Notiz

Erdbebenüberprüfung Gotthelf- sowie Kirchsulhaus Stufe 3: Detaillierte Überprüfung

Verteiler	Bernhard Mäusli
Dokument	AN_utzen_eqsch_stufe3_ks_20230816.docx
Verfasser	Andreas Gemperle, Nicholas Keller-Rordorf Risk&Safety AG, Bahnhofstrasse 92, Postfach, 5001 Aarau
Datum	16. August 2023 / Version 1.1

Abbildung 1: Geplante Umbaumaßnahmen

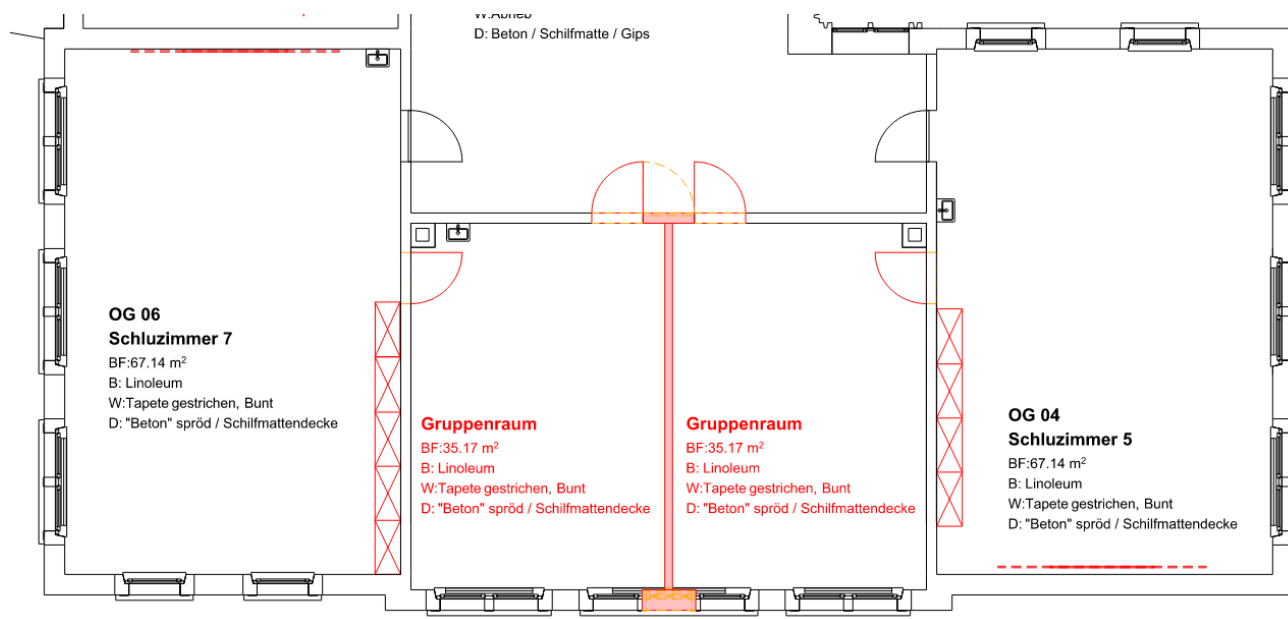
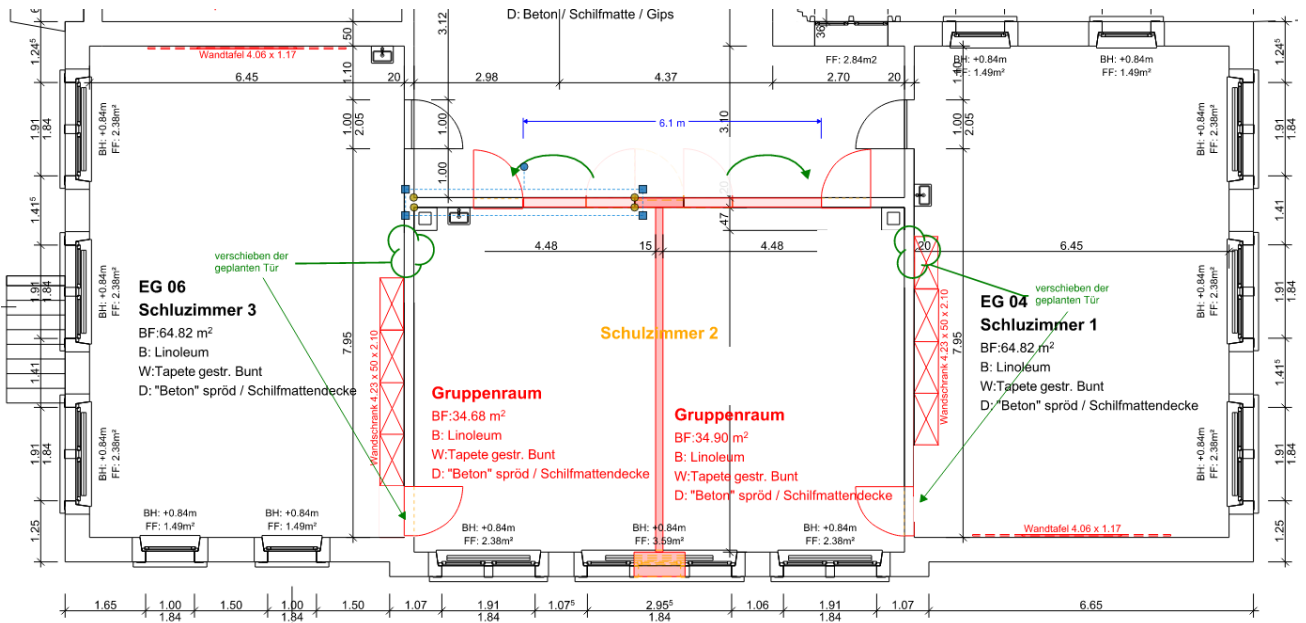
Im Altbau ist vorgesehen, dass das mittlere Klassenzimmer im EG wie auch im OG durch eine neue Trennwand in zwei Gruppenräume unterteilt werden soll. Für den Zugang zu den neuen Gruppenräumen sind je zwei neue Türen in den tragenden Wänden vorgesehen (vgl. Abbildung 1).

Um das für den im Erdbebenfall knapp ausreichende Tragwerk so wenig wie möglich zu schwächen, schlagen wir vor, die Türen von den Klassenzimmern zu den Gruppenräumen möglichst weit nach aussen, an den Rand der tragenden Wand zu verschieben (vgl. Abbildung 2). Da die neuen Zugänge von der Garderobe zu den Klassenräumen eine tragende Wand schwächen, werden Kompensationsmassnahmen notwendig. Wir schlagen vor, dass die geplanten Türen gemäss Abbildung 2 leicht nach aussen verschoben, die bestehende Türöffnung kraftschlüssig verschlossen und das resultierende Wandstück durch horizontal aufgeklebte CFK-Lamellen verstärkt wird (vgl. Abbildung 3).

Abbildung 2: Vorschlag Umbaumassnahmen R&S

Abbildung 4: Geplante Umbaumassnahmen im OG des Anbaus

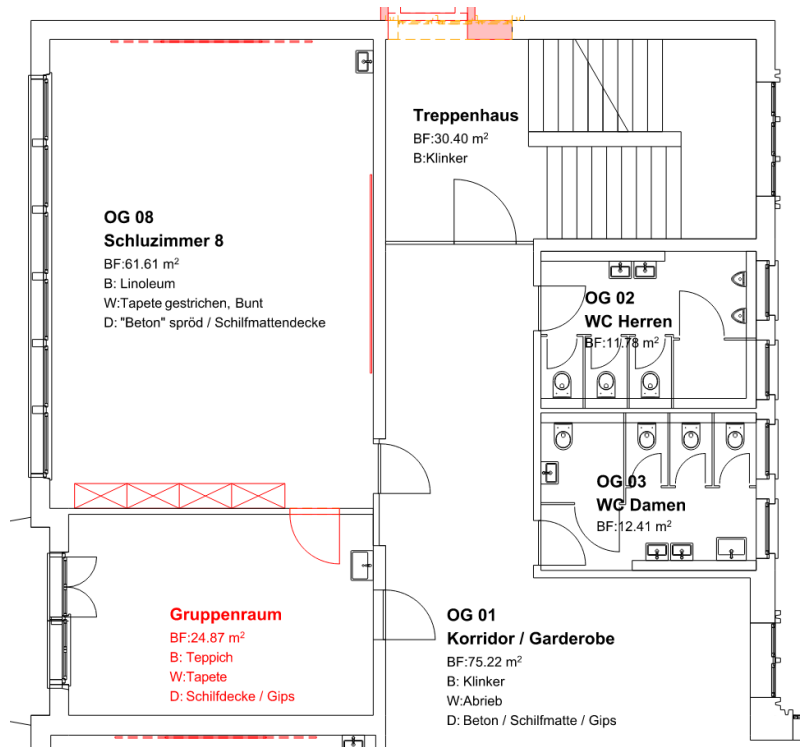
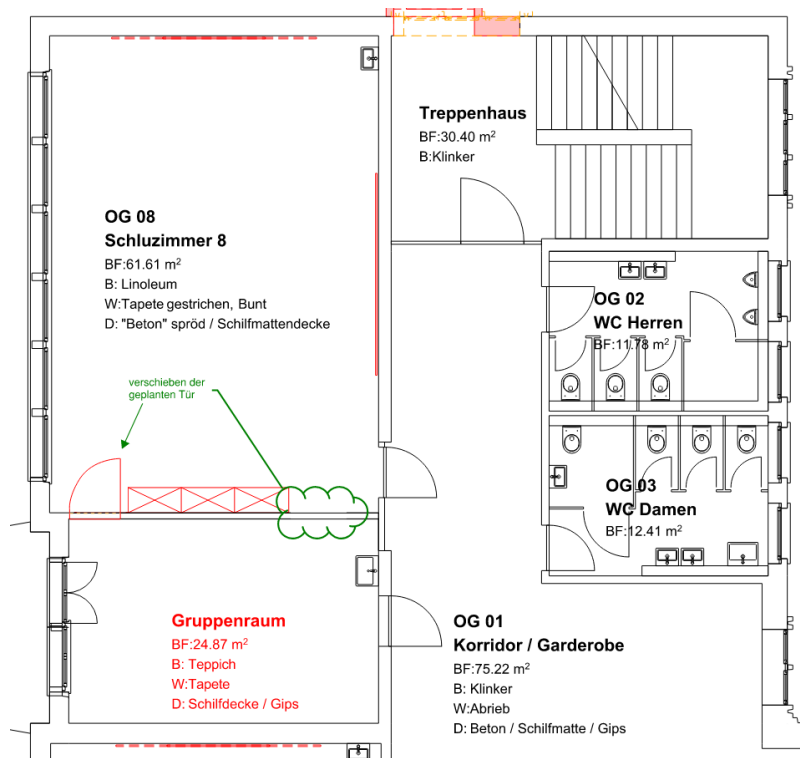
Im Obergeschoss des Anbaus soll das bestehende Lehrerzimmer zum Gruppenraum umgenutzt und neu durch das Klassenzimmer mit einer Tür erschlossen werden (vgl. Abbildung 4).

Analog zum Altbau, schlagen wir vor, dass die geplante Durchgangstür vom Klassenzimmer in den Gruppenraum möglichst an den Rand der tragenden Trennwand verschoben wird (vgl. Abbildung 5). Damit wird die tragende Wand so wenig wie möglich geschwächt und es kann auf kompensatorische Massnahmen verzichtet werden.

Abbildung 5: Vorschlag Umbaumassnahmen R&S
